京都大学複合原子力科学研究所 研究用原子炉(KUR)
標準応答スペクトルに基づく基準地震動Ssの評価等

(コメント回答)

令和4年4月21日

コメント回答

振幅包絡形の経時特性 (M=7.0、Xeq=10km)

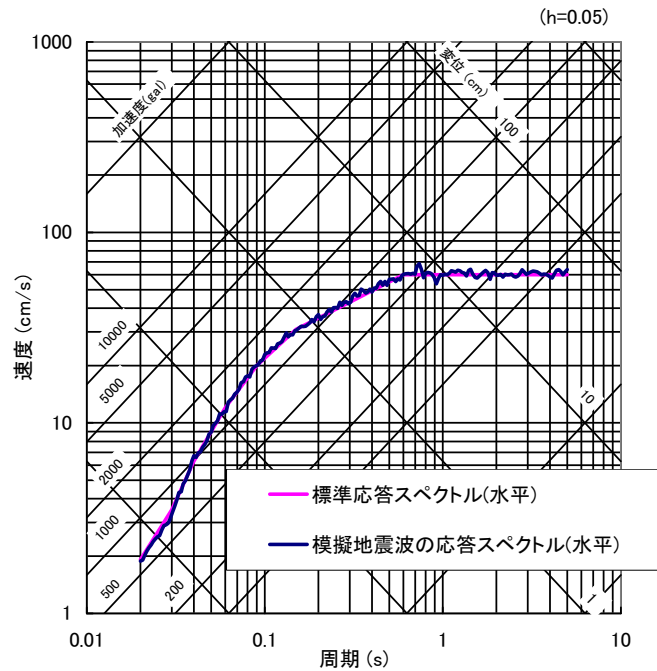
コメント日	コメント内容	備考
第430回審査会合 令和4年2月4日	標準応答スペクトルに適合する模擬地震波策定過程における振幅包絡形についてはMj7.0を想定して評価すること。	P2～P10
第430回審査会合 令和4年2月4日	検討用地震としての上町断層帯の新知見の反映について説明すること。	P11～P13

模擬地震波策定のためのNoda et al.(2002)の振幅包絡線の経時特性 (M7、Xeq10km)と模擬地震波の適合性の判定基準

M=7.0、Xeq = 10km

継続時間 (s)	振幅包絡線の経時変化(s)		
		t _B	t _C	t _D
水平	29.8	3.7	16.3	29.8
鉛直	29.8	3.7	16.3	29.8
